# 安道麦辉丰(江苏)有限公司

年产 1000 吨氟环唑原药加工项目产品规格调整及生产线改造技改项目

## 一般变动环境影响分析

二〇二二年四月

图 1.3-1 三氯化铝离心母液中和耙干工段工艺流程及产污环节图

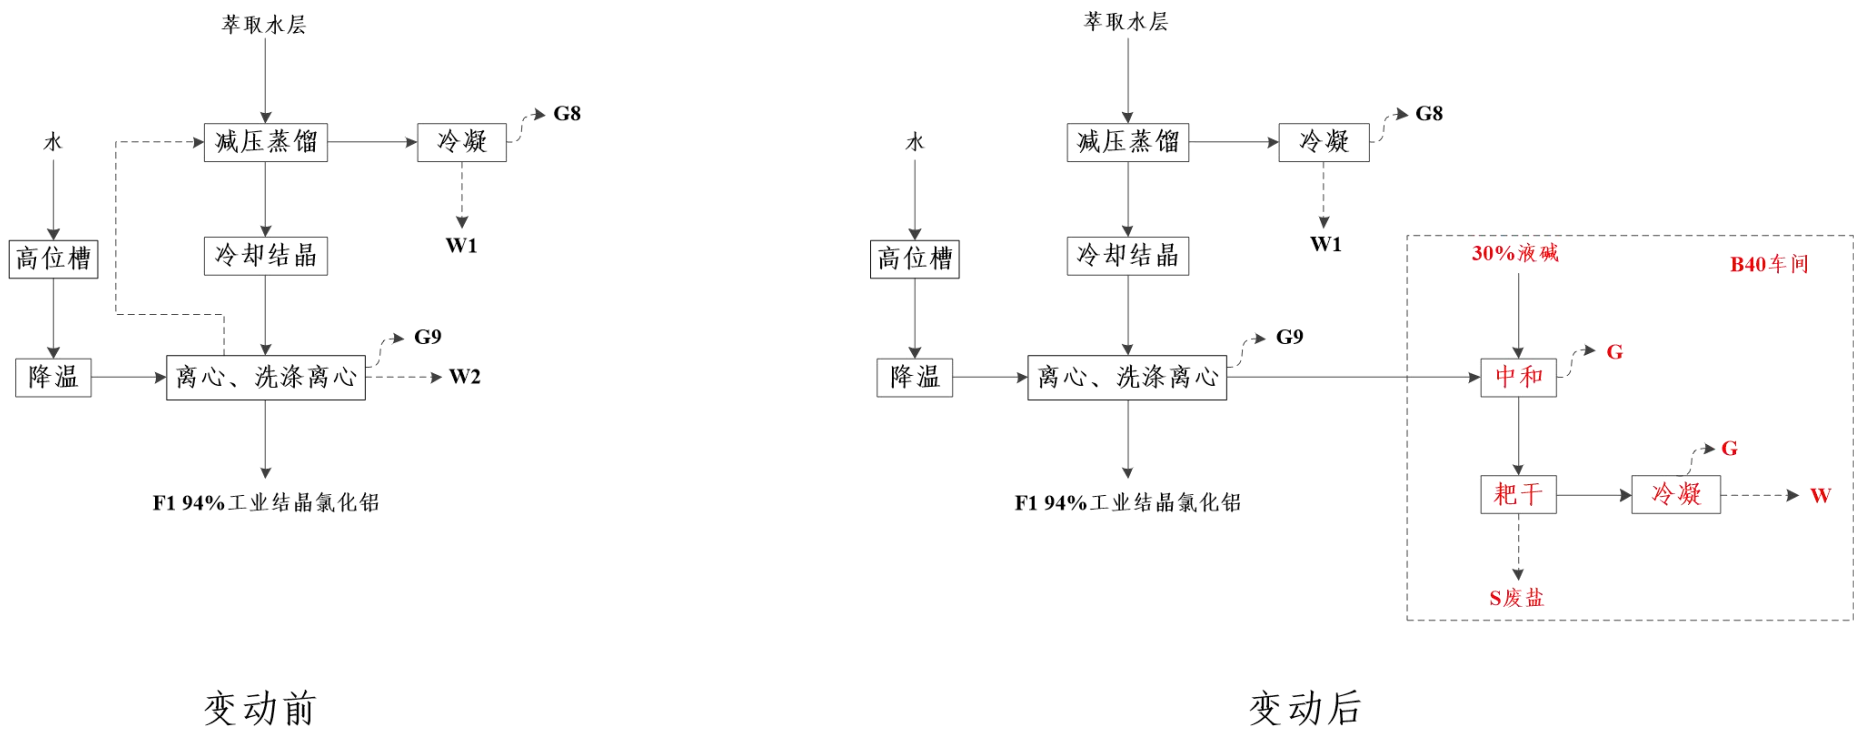
序号	类别	原环评内容和要求	实际建设内容	主要变动内容	变动原因	不利环境影响变化情况
1	工艺	<p><b>工业结晶氯化铝制备工段：</b> 将三氯化铝水溶液储罐转入蒸馏釜中，在-0.08MPa，≤80℃下，蒸馏部分水经冷凝（真空泵前两级冷凝器，泵后一级冷凝器，冷却介质为循环水，冷凝温度后为30℃）至蒸馏水接收罐（废水送污水处理站处理），蒸馏结束后，降温至35℃以下，放料离心；离心结束后，采用0-5℃工艺水（预先在洗涤水高位槽降温，待用）进行洗涤、离心，得到工业结晶氯化铝，离心母液至母液接收罐（套用至蒸馏釜，套用固定批次数后，作废水送污水处理站处理）。</p>	<p>将三氯化铝水溶液储罐转入蒸馏釜中，在-0.08MPa，≤80℃下，蒸馏部分水经冷凝（真空泵前两级冷凝器，泵后一级冷凝器，冷却介质为循环水，冷凝温度后为30℃）至蒸馏水接收罐（废水送污水处理站处理），蒸馏结束后，降温至35℃以下，放料离心；离心结束后，采用0-5℃工艺水（预先在洗涤水高位槽降温，待用）进行洗涤、离心，得到工业结晶氯化铝，离心母液至母液接收罐。</p> <p><b>三氯化铝离心母液由 E20 车间母液接收罐转料至 B40 车间三氯化铝母液接收釜；向中和釜加液碱，控制釜内温度≤50℃，滴加三氯化铝离心母液；滴加结束后继续搅拌 20min，取样确认 pH 值在 11-13，转入耙干机（中和反应方程式：</b></p> $\text{AlCl}_3 + 4 \text{NaOH} \longrightarrow \text{NaAlO}_2 + 3 \text{NaCl} + 2 \text{H}_2\text{O}$ $\text{ClCH}_2\text{COOH} + \text{NaOH} \longrightarrow \text{ClCH}_2\text{COONa} + \text{H}_2\text{O}$ $\text{HCl} + \text{NaOH} \longrightarrow \text{NaCl} + \text{H}_2\text{O}$ <p>）；开启耙干机真空泵，待真空稳定后（-0.05~-0.07Mpa），开启耙干夹套蒸汽进阀，控制耙干机温度在 65-95℃，耙干蒸馏水接至采出水接收罐（废水送污水处理站处理），废盐作危废处置。</p>	<p>三氯化铝离心母液不套用、直接经中和耙干产生废盐，作危废处置。工艺流程及产污环节见图 1.3-1</p>	<p>为确保副产工业结晶氯化铝满足《工业结晶氯化铝》（HG/T 3251-2018）技术指标</p>	<p>中和工序未新增污染物种类；耙干工序废气、废水产生情况与减压蒸馏工序类似，耙干废盐作危废委托有资质单位处置；不会导致新增污染物或污染物排放量增加，不会导致不利影响加重</p>

3	危废处置方式	蒸馏残渣、精馏残渣、离心残渣、前馏分、冷凝废液、污泥、废活性炭、废包装袋、废机油送公司固废焚烧炉焚烧处置	蒸馏残渣、精馏残渣、离心残渣、前馏分、冷凝废液、污泥、废活性炭、废包装袋、废机油委托有资质单位处置；三氯化铝离心母液不套用、直接经中和耙干产生废盐，作危废委托有资质单位处置	部分危险废物处置方式由公司焚烧炉焚烧处置变为委托有资质单位处置；新增废盐作危废委托有资质单位处置	公司固废焚烧炉未运行，因此项目产生的危废委托有资质单位进行处置；为确保副产工业结晶氯化铝满足《工业结晶氯化铝》（HG/T3251-2018）技术指标，三氯化铝离心母液不套用、直接经中和耙干产生废盐	不会导致新增污染物或污染物排放量增加，不会导致不利影响加重
---	--------	--	--	--	--	-------------------------------
